改善箇所説明図

改善措置の内容

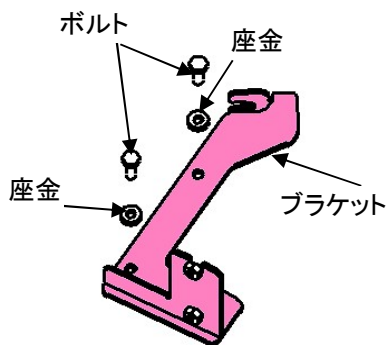
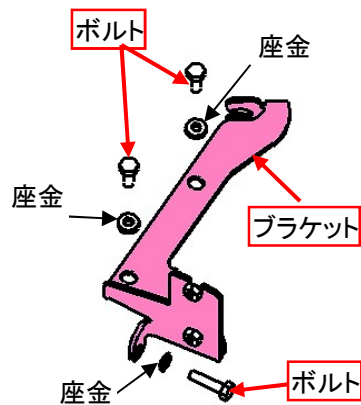
ロード・ローラの前後進操作作用の伝達ケーブルを保持するブラケットの形状が不適切なため、振動による応力によってブラケット又はブラケットを固定しているボルトが破損する可能性がある。これらが破損すると伝達ケーブルの保持が解かれ、前後進操作の伝達が正常に行われなくなり、最悪の場合、運転者の意図しない発進または停止をするおそれがある。

全車両、前後進操作作用の伝達ケーブルを保持するブラケットおよびその取付けボルトを対策品に交換する。

識別: ブラケットの形状が異なっていることから目視で識別可能。
